Product Change Notice (PCN)

件名: RL78 ファミリ LQFP 製品 組立部材の変更のご案内
 発行日: 1/20/2022
 出荷開始予定日: 6/30/2022

仕様相違点資料 (RL78ファミリ_LQFP品) 12x12mm 0.65mm pitch 64pin

MCP-AB-22-0010
PC-MCU-A002A/J

- パッケージ外形：
12mm x 12mm 0.65mm pitch 64pin LQFP

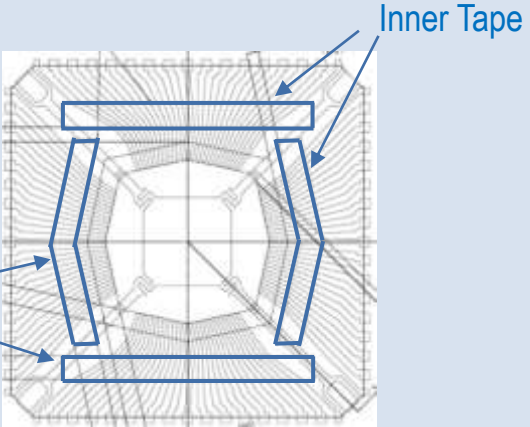
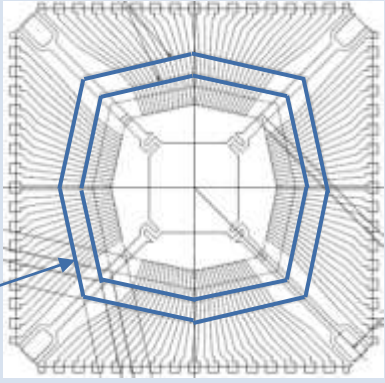
- 相違点
組立部材：リードフレームのインナーテープ形状
 - 製品仕様・特性
変更ございません。
 - 品質・信頼性
変更ございません。

相違点	今回	既存
インナーテープ形状	分離形状 	リング形状
